リコール届出一覧表

リコール届出日：平成22年 2月25日

リコール届出番号	2467	リコール開始日	平成22年 2月26日
届出者の氏名又は名称	スズキ株式会社 問い合わせ先：お客様相談室 代表取締役 鈴木 修 TEL 0120-402-253		
不具合の部位（部品名）	その他（ブローファンモータ）		
基準不適合状態にあると認める構造、装置又は性能の状況及びその原因	エアコンの外気導入口の構造が不適切なため、雨水がブローファンモータ部に浸入し、当該モータの軸受けが錆びて固着するものがある。そのため、ブローファンモータが停止してデフロスタが作動しなくなる。また、マニュアルエアコン仕様においては、ブローファンの回転数を制御する抵抗のヒューズが溶断せず、最悪の場合、火災に至るおそれがある。		
改善措置の内容	全車両、外気導入口にカバーを追加するとともに、ブローファンモータを点検し、錆が発生しているものはブローファンモータを新品に交換する。また、マニュアルエアコン仕様は、ブローファンモータに錆が発生しているものは、回転数を制御する抵抗を対策品に交換する。		
不具合件数	85件	事故の有無	火災2件（部分焼損）
発見の動機	市場からの情報による		
自動車使用者及び自動車分解整備事業者に周知させるための措置	<ul style="list-style-type: none"> ・使用者：ダイレクトメールまたは電話等で通知する。 ・自動車分解整備事業者：日整連発行の機関誌に掲載する。 ・改善実施済車には、運転者席側ドア開口部のドアストライカー付近にNo.2467のステッカーを貼付する。

改善箇所説明図

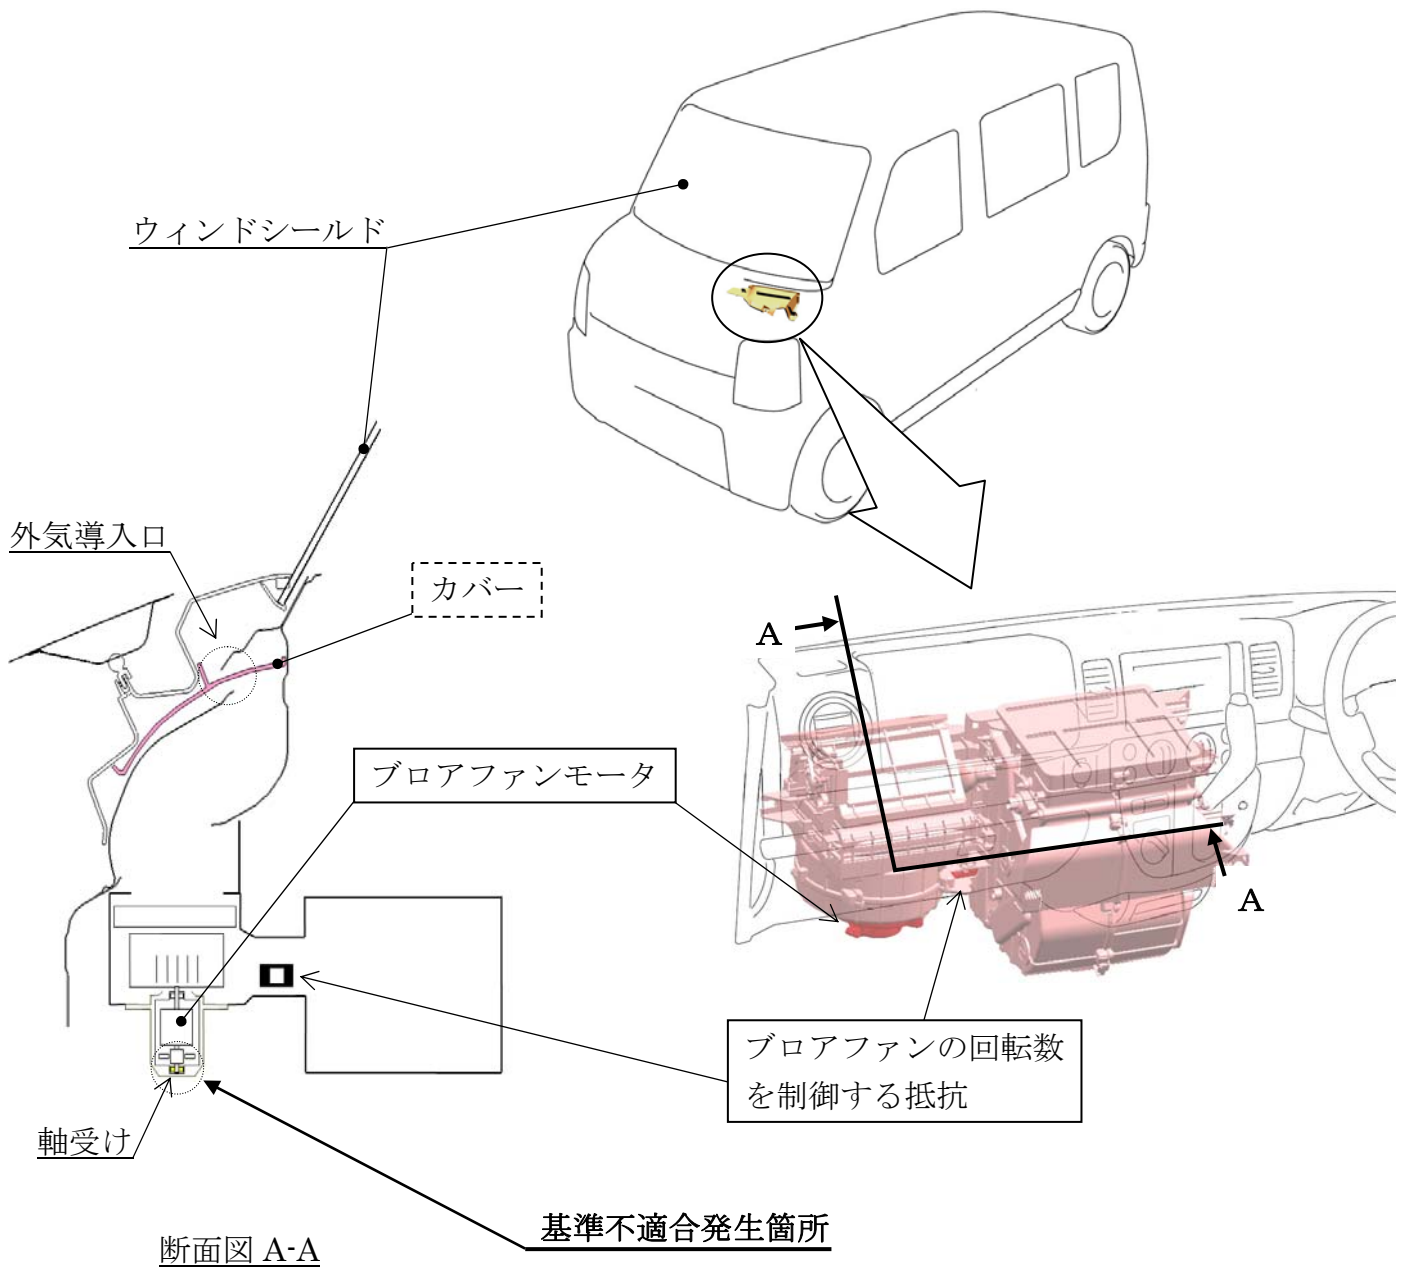
エアコンの外気導入口の構造が不適切なため、雨水がブロアファンモータ部に浸入し、当該モータの軸受けが錆びて固着するものがある。そのため、ブロアファンモータが停止してデフロスタが作動しなくなる。また、マニュアルエアコン仕様においては、ブロアファンの回転数を制御する抵抗のヒューズが熔断せず、最悪の場合、火災に至るおそれがある。

改善の内容
 全車両、外気導入口にカバーを追加するとともに、ブロアファンモータを点検し、錆が発生しているものはブロアファンモータを新品に交換する。また、マニュアルエアコン仕様は、ブロアファンモータに錆が発生しているものは、回転数を制御する抵抗を対策品に交換する。

注： は交換部品、 は追加部品を示す。
 識別：ID プレートに赤色のシールを貼付する。
